ŠKODA
SIMPLY CLEVER

Кузов, Оборудование кузова

Current product information Spring 2021

VAT/11 - TSC Electro, interior

Неисправность регулятора вентилятором отопителя VALEO

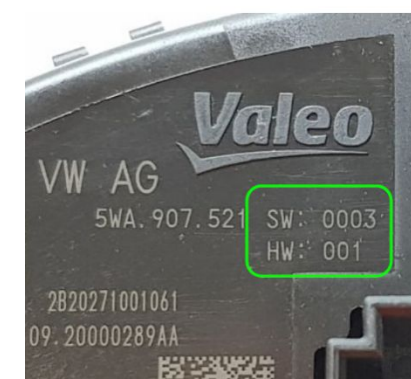
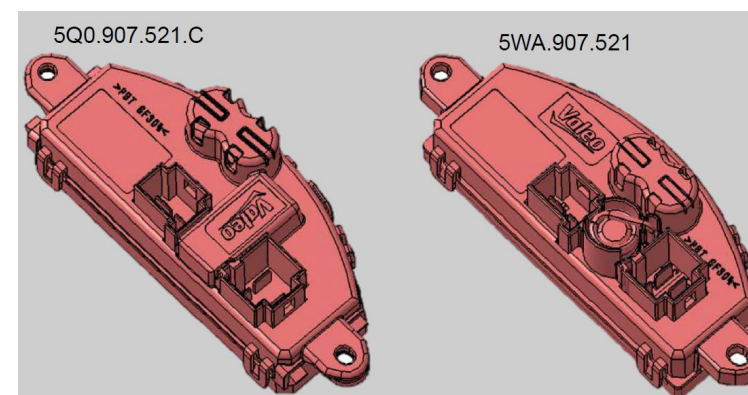
- Дефект регулятора вентилятором отопителя 5WA 907 521 с версией ПО 0001.
- Вентилятор отопителя исправен.

- Внедрение модифицированного регулятора - КН 10/2020
- 5WA 907 521 с ПО 003
- 5Q0 907 521 C

- Проверить версию регулятора установленного на вентиляторе отопителя (см. ниже).
- Если установлен регулятор 5WA 907 521 с версией ПО 001, то заменить его на деталь 5Q0 907 521 C или 5WA 907 521 с SW 003.

Негерметичность конденсера фирмы MODINE

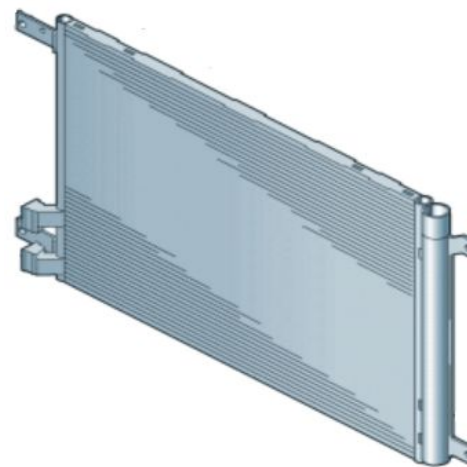
- Негерметичность по шву сварки фланцевого соединения конденсера фирмы MODINE.

- Оптимизация процесса сварки - КН 50/2020

- Локализовать место утечки хладагента соответствующим способом.
- Заменить негерметичный конденсер.

Отсоединилась ручка регулировки поясничного подпора - ремонт

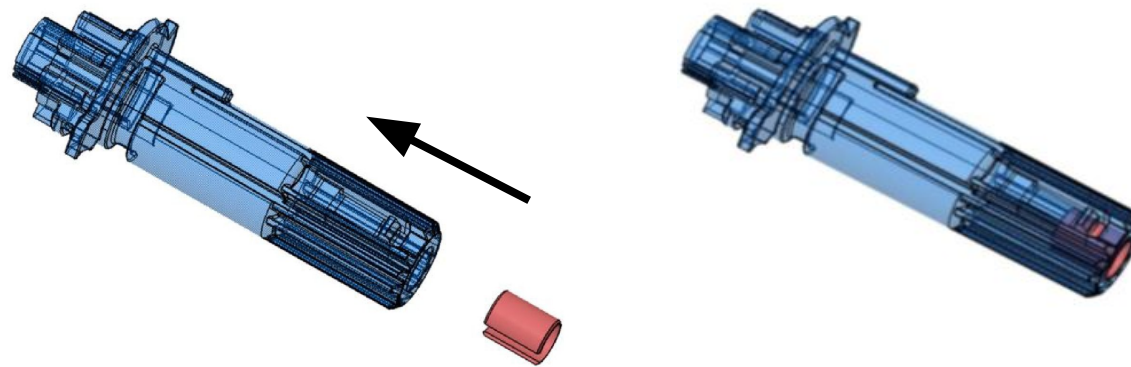
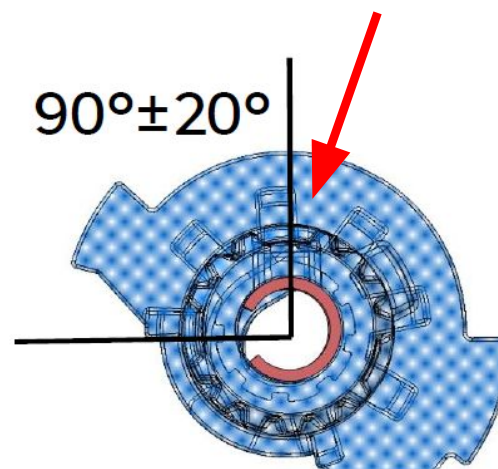
- Недостаточное усилие фиксации ручки на оси

- Установка предохранительной втулки в ось ручки поясничного подпора.

- Если ручка и запорный механизм на оси поясничного подпора не сломаны, то установить предохранительную втулку в ось. Если любая из вышеперечисленных деталей повреждена, то заменить её + установить втулку.
- Номер детали втулки: **57A.881.938**.
